Številka: 3505-33/2011-58
Datum: 28. 8. 2012

NASLOV: Predlog Odloka o spremembah in dopolnitvah Odloka o občinskem podrobnem prostorskem načrtu za območje Špice

ODLOK
o spremembah in dopolnitvah Odloka o občinskem podrobnem prostorskem načrtu za območje Špice

SPREMEMBE IN DOPOLNITVE OBČINSKEGA PODROBNEGA PROSTORSKEGA NAČRTA ZA OBMOČJE ŠPICE

NAČRT PARCELACIJE S PRIKAZOM JAVNEGA DOBRA

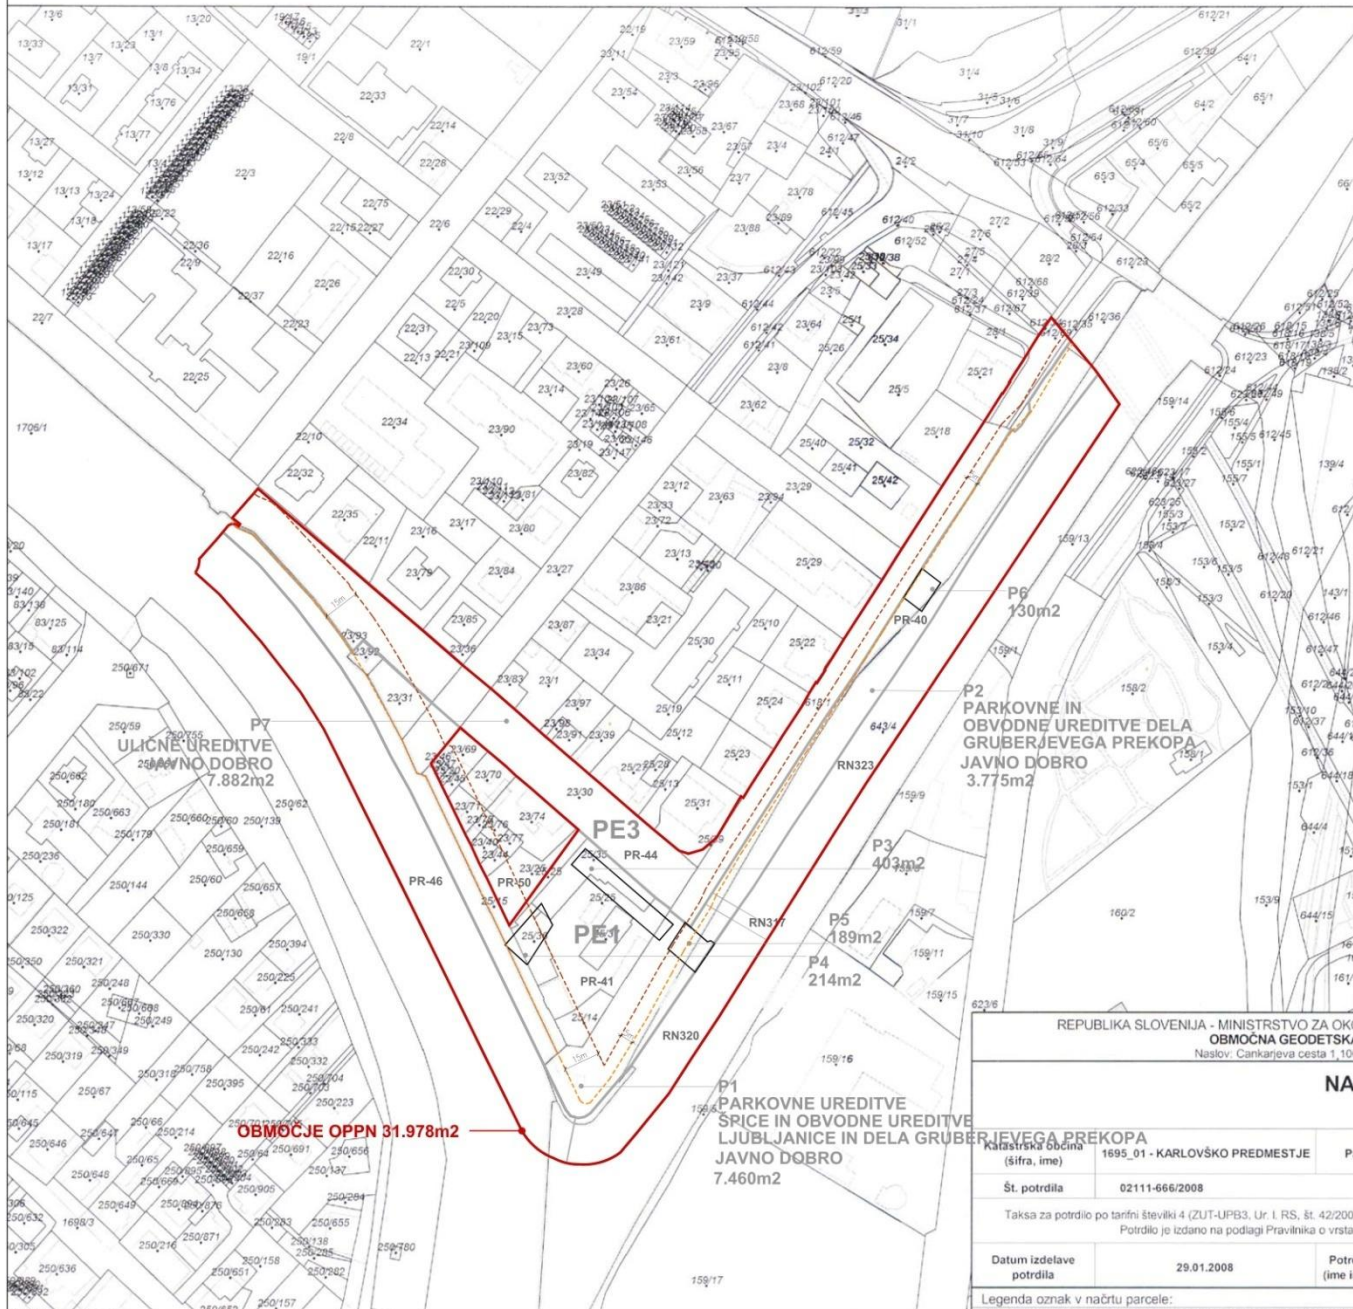
»3.4. Načrt parcelacije s prikazom javnega dobra	M 1:1000
4.1. Ureditvena situacija – nivo terena	M 1:500
4.3. Prerezi	M 1:500
4.5. Prometna ureditev	M 1:500
4.6. Zbirni načrt komunalnih vodov in naprav	M 1:500«,

se nadomestijo z novimi z enakimi naslovi in so sestavni deli tega odloka.

- parcela, namenjena gradnji pergole, P3 meri 403 m² in obsega zemljišča s parc. št.: 25/35-del, 25/25-del, k.o. Prule, 618/1, k.o. Karlovško predmestje;

- parcela, namenjena gradnji paviljona, P4 meri 214 m² in obsega zemljišča s parc. št.: 25/15-del, 25/36-del, 25/25-del, k.o. Prule;
 - parcela, namenjena gradnji servisnega objekta 1, P5 meri 189 m² in obsega zemljišča s parc. št.: 618/1-del, 643/4-del, k.o. Karlovško predmestje;

- parcela, namenjena gradnji servisnega objekta 2, P6 meri 130 m² in obsega zemljišča s parc. št.: 618/1-del, 643/-del, k.o. Karlovško predmestje.«
- v prvi alineji tretjega odstavka besedilo »GP PE3« nadomesti z oznako »P7«.
